これまでの委員からの質問への回答 (第2回分科会実施後の後藤委員による質問)

2022年4月25日

第2回分科会実施後の後藤委員による質問

点検不可範囲（干渉物：ダクトサポート）の例

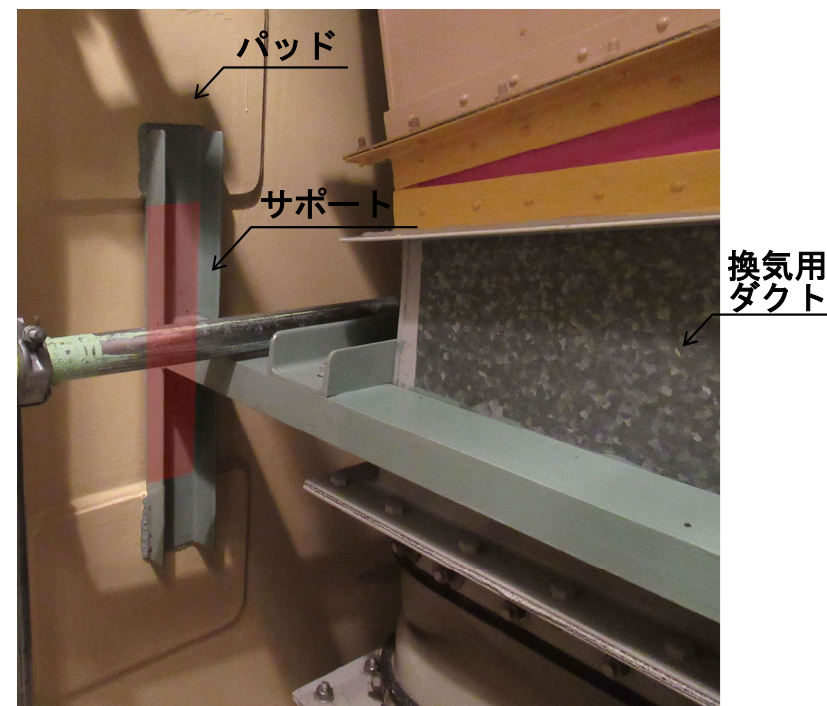
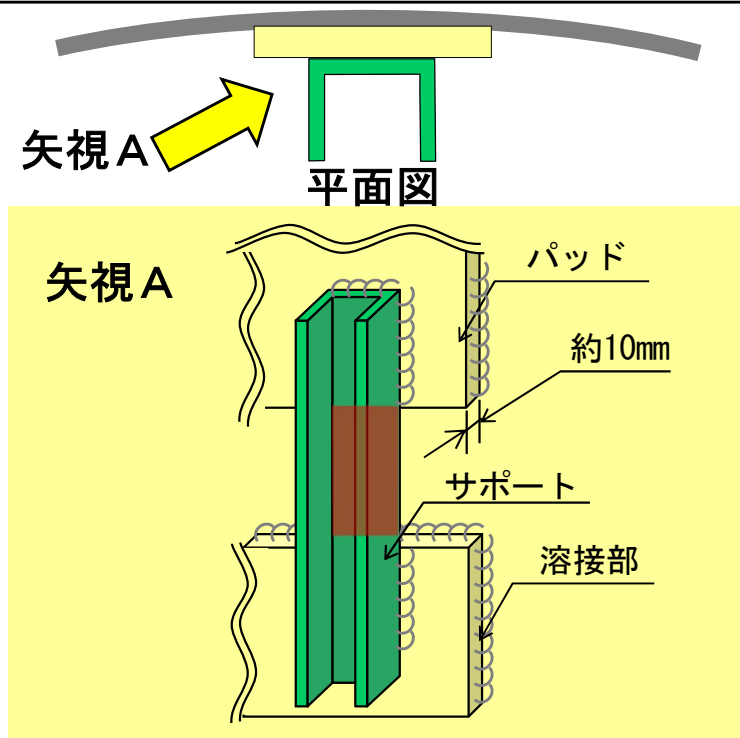
【原子炉格納容器鋼板の内面について】（点検不可範囲：全体（内面）の1.0%程度）

- 目視確認ができない範囲（点検不可範囲）としては、干渉物（サポート等）と原子炉格納容器鋼板との間及び燃料移送管遮へい用コンクリートで覆われている部分が挙げられる。
- しかし、干渉物と原子炉格納容器鋼板との間は極めて限定的であること及び当該部の間は最低10mm程度の空間が確保されていることから、当該範囲の周辺と同様の環境であるといえる。
- 燃料移送管遮へい用コンクリートで覆われている部分においては、プラント建設時のコンクリート打設前に、鋼板に対して塗装を施工しており、鋼板は塗膜で保護されているため、腐食は発生しにくい環境と考えられる。
- 以上のことから、これらの範囲と同環境である周辺の鋼板については健全性を確認できていることから、点検不可範囲についても、健全性を確保できていると考える。

点検不可範囲（干渉物：アニュラスシール部）の例

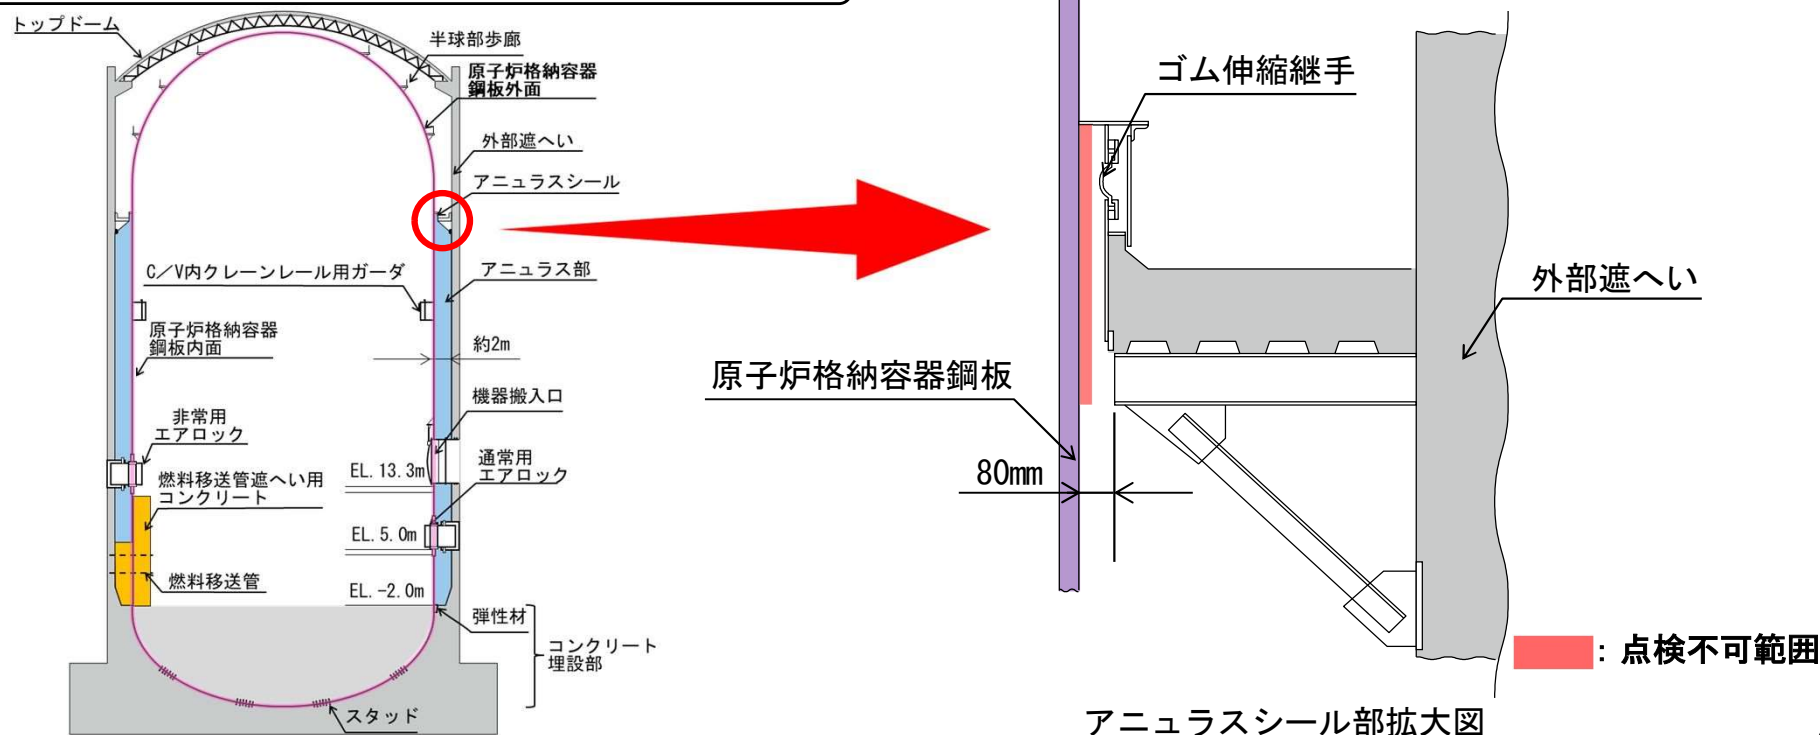
【原子炉格納容器鋼板の外面について】（点検不可範囲：全体（外面）の2.2%程度）

- 目視確認ができない範囲（点検不可範囲）としては、干渉物（サポート、アニュラスシール部）と原子炉格納容器鋼板との間及び燃料移送管遮へい用コンクリートで覆われている部分が挙げられる。
- しかし、干渉物と原子炉格納容器鋼板との間は極めて限定的であること及び当該部の間は最低10mm程度（アニュラスシール部は80mm程度）の空間が確保されていることから、当該範囲の周辺と同様の環境であるといえる。
- 燃料移送管遮へい用コンクリートで覆われている部分においては、プラント建設時のコンクリート打設前に、鋼板に対して塗装を施工しており、鋼板は塗膜で保護されているため、腐食は発生しにくい環境と考えられる。
- 以上のことから、これらの範囲と同環境である周辺の鋼板については健全性を確認できていることから、点検不可範囲についても、健全性を確保できていると考える。

(例) 円筒部内面の板割図

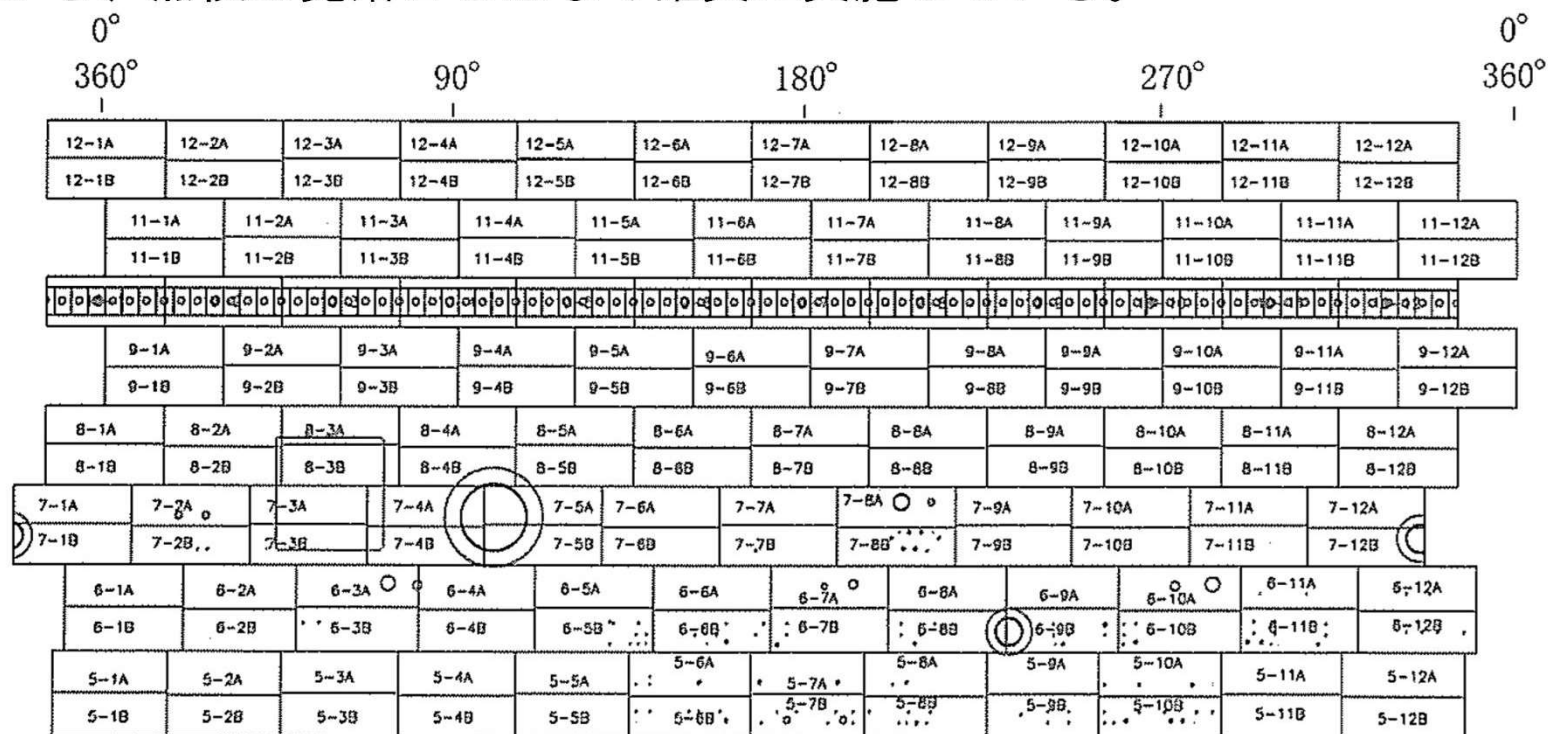
原子炉格納容器みたいな大きな構造物の広い範囲を目視点検で、見落としのないように確実に点検ができるのか？

- 原子炉格納容器鋼板の図面（板割図）にて点検の進捗を管理していることから、点検の見落としではなく確実に実施している。

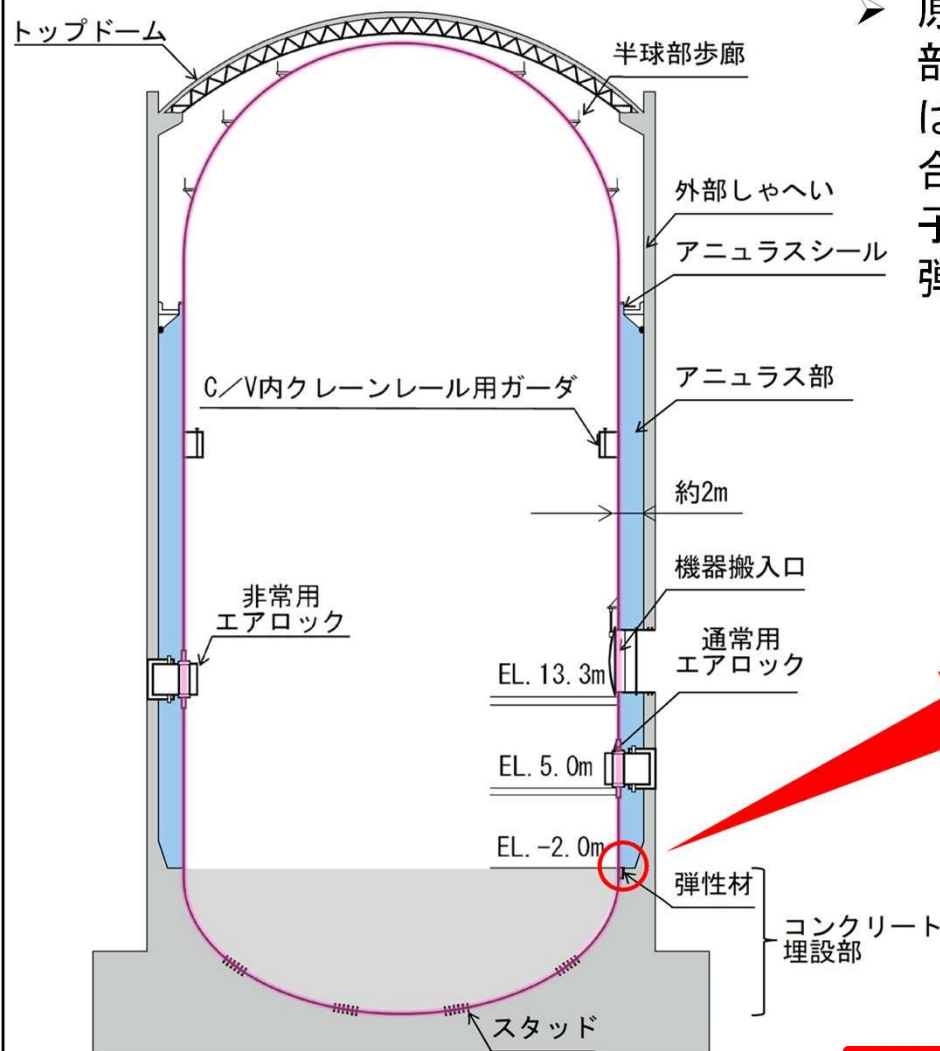
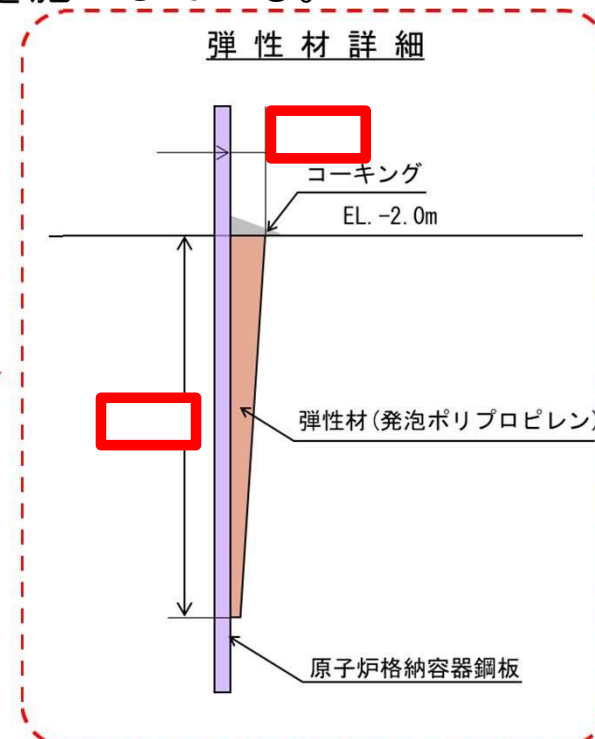
原子炉格納容器鋼板とコンクリート埋込部境界の詳細の構造と腐食対策について（第2回分科会コメントとして第3回宿題回答にもあり）

➤ 原子炉格納容器鋼板とコンクリート埋込部の境界には、事故時の内圧・熱荷重又は事故時の内圧・地震荷重を考慮した場合にコンクリートに埋め込まれている原子炉格納容器の拘束を緩和するために、弾性材を施工している。

【配管やケーブルの貫通部の構造について】

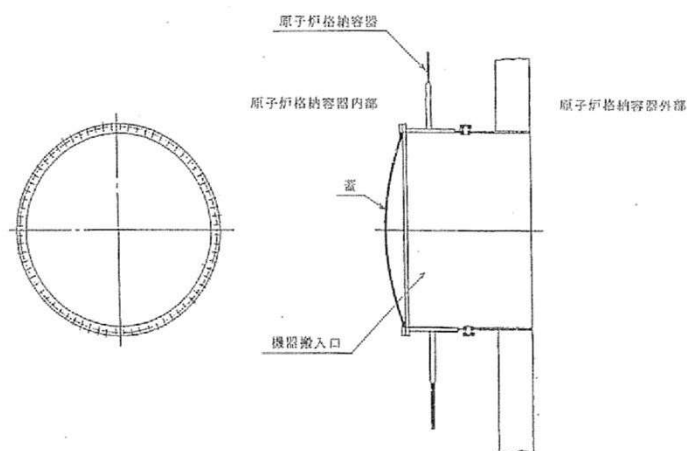
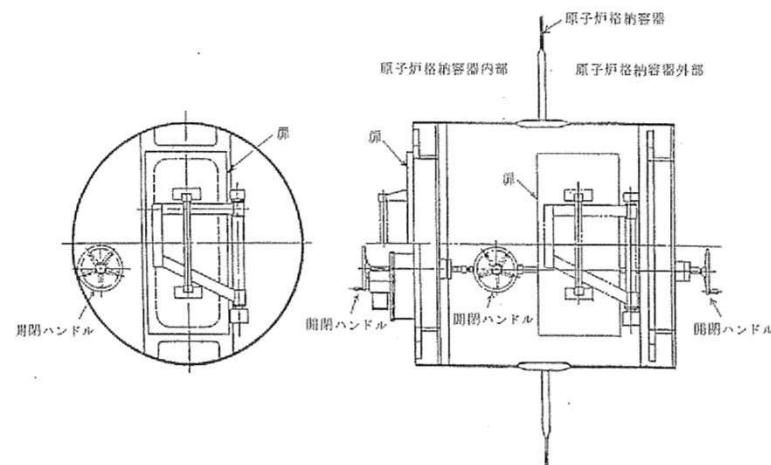
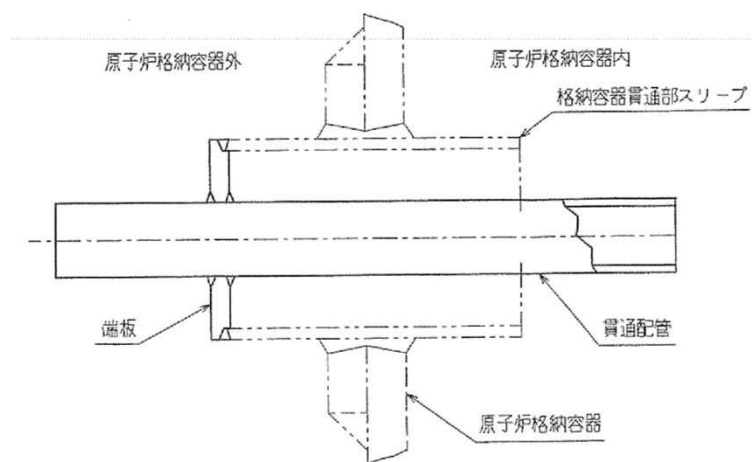
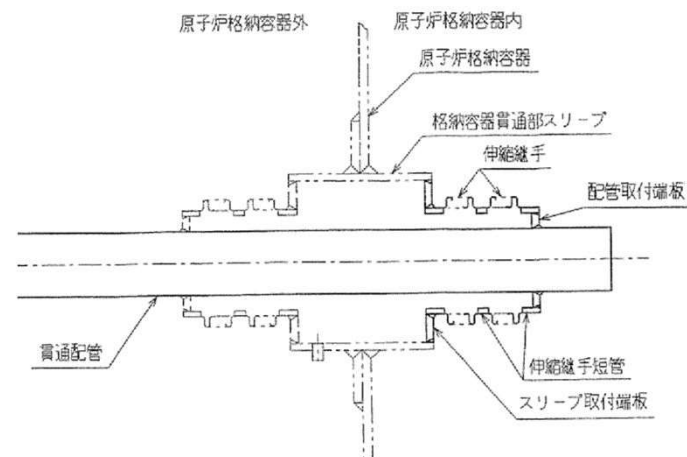
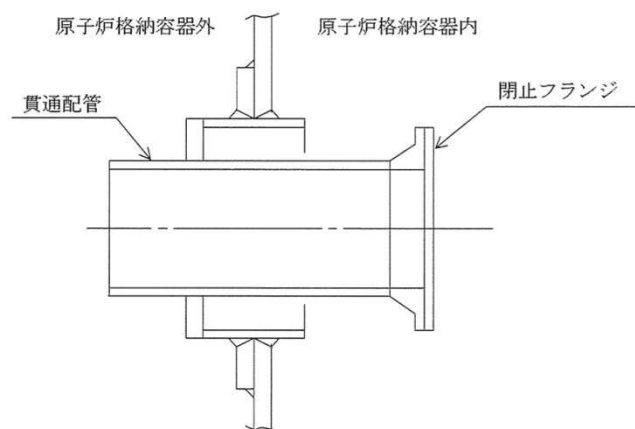
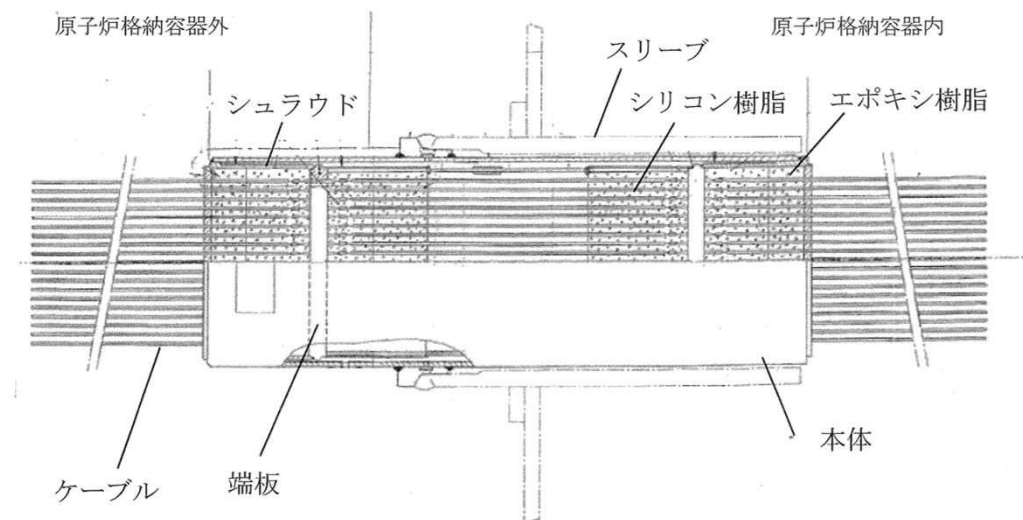
質問事項 No. 追2-8	配管やケーブルの貫通部、原子炉格納容器外側のアニユラスの構造の説明とその健全性確認について
回答	➤ アニユラス部の構造について右図のとおり示す。 ➤ アニユラス部は、事故時における原子炉格納容器貫通部からの放射性物質のわずかな漏洩を環境に放出しないように密閉空間となっており、事故時はアニユラス空調系でアニユラス内を負圧に維持する機能となっている。また、通常運転中も定期試験によりアニユラスの健全性を確認している。 ➤ アニユラス部については、鋼板外面全てに対して直接目視確認を実施しており、健全性を確認している。 ➤ 貫通部については、次頁より構造図を示す。 ➤ 定期検査時に実施している『原子炉格納容器漏えい率試験』及び目視確認により、原子炉格納容器の閉じ込め機能にも問題のないことを確認している。 ➤ 『原子炉格納容器漏えい率試験』の詳細についてはP. 14に示す。
